**Produto – DVD PLAYER**

**Modelos – DVD 740X - 747X - 750XB**

**Pci – cód.042410011**

**Ref.: Dvd sem áudio, áudio intermitente, com ronco e áudio falhando.**

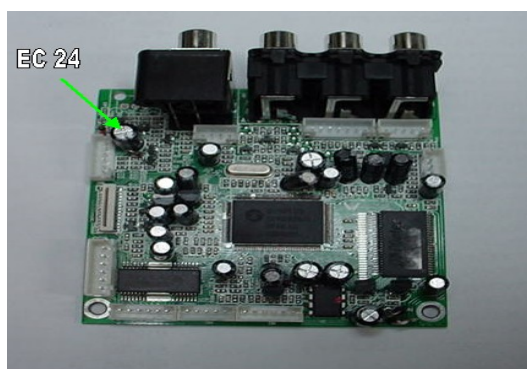
Verificamos que para vários defeitos acima mencionados a causa é o capacitor EC24 defeituoso , capacitor eletrolítico de 220uf/16v , substituir o mesmo pelo cód.380221231.

Antes de pedir a pci processadora , verificar o referido capacitor.
